改善箇所説明図

【不具合の内容】

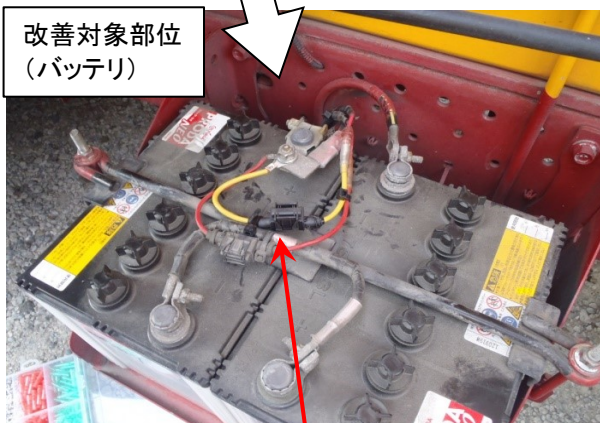
コンクリートミキサ車の電動水ポンプ用に外部スイッチを追加した車両において、取付け指示が不適切なため、ヒューズを迂回した電気回路のものがあある。そのため、過負荷時の過電流により配線被覆が溶融し、最悪の場合、発火に至るおそれがある。

ヒューズ追加

専用スイッチボックス

標準ポンプ仕様(電動モーター＝180W)の場合は、バッテリー横へヒューズを追加する。
また、高出力ポンプ仕様(電動モーター＝400W)の場合は、スイッチボックスを対策品に交換する。
